ADDENDUM
SEGUIMIENTO A TRABAJOS DE REPARACIÓN Y/O REFORZAMIENTO DEL DICTAMEN DE ESTABILIDAD Y SEGURIDAD ESTRUCTURAL

CENTRO DE REHABILITACIÓN

- Nombre: **C.R.E.E. ZAPATA GABY BRIMMER. CENTRO DE REHABILITACION.**
- Uso: Centro de rehabilitación.
- Clasificación: B1
- Ubicación: Av. Emiliano Zapata No. 300, Col. Santa Cruz Atoyac, C.P. 03310, Del Benito Juárez, Ciudad de México.
- Zona Geotécnica: III

1. REFORZAMIENTO DE LOS NODOS DE LA TECHUMBRE DE LA ZONA DE EMBARQUE.

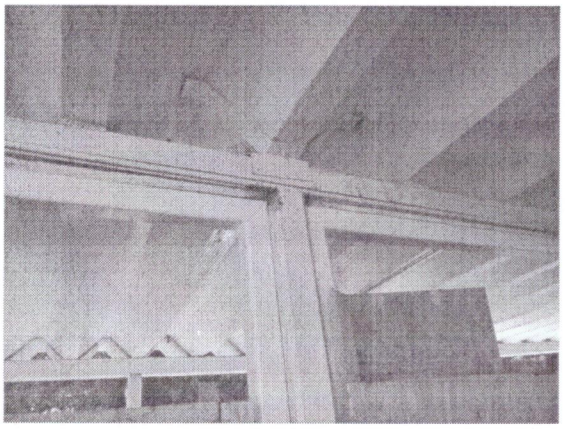
Con el refuerzo de algunos de los nodos de concreto armado de la techumbre de la zona de embarque, se indica que se deben terminar de reparar estos elementos estructurales, ya que están pendientes algunos nodos de reforzar. Se debe verificar que en todos los casos sea correcta la unión entre columna, trabe y losa.

2. DEMOLICIÓN DEL EDIFICIO DE ORTESIS Y PROTESIS.

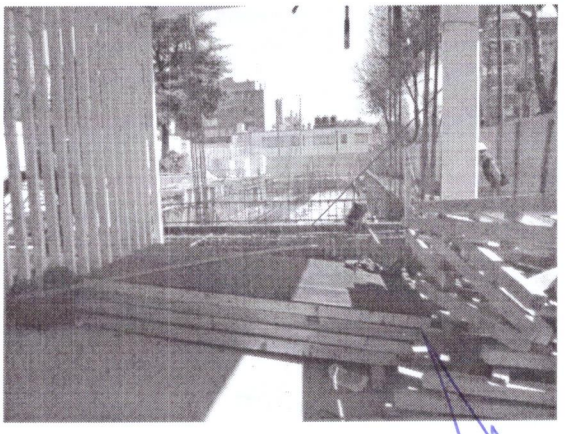
Con la demolición del edificio de ortesis y prótesis, se elimina el riesgo de su colisión.

3. REPARACION DE MUROS DIVISORIOS EN PASILLOS DE TECNOLOGÍA ADAPTADA Y DEL LENGUAJE.

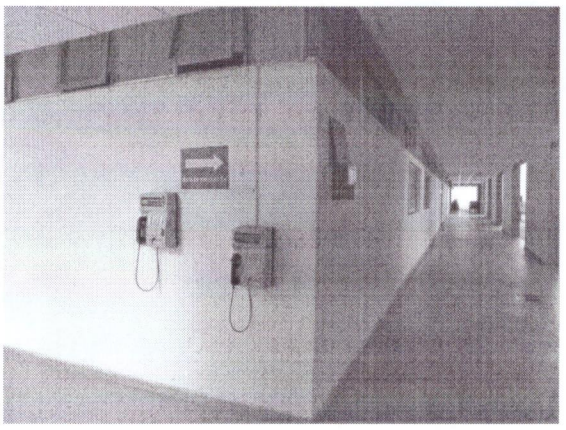
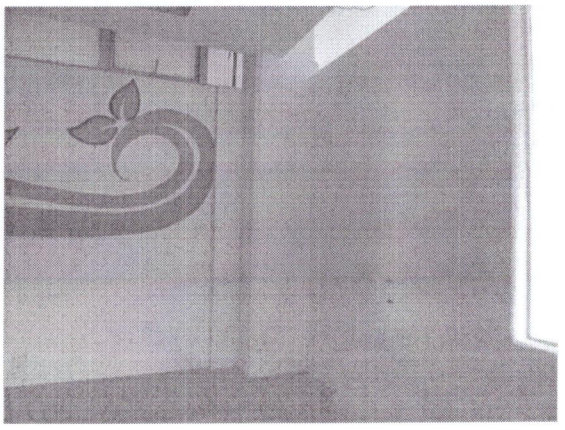
Con la reparación de los muros divisorios, se dictamina que esta zona del pasillo es segura para la circulación de los usuarios.
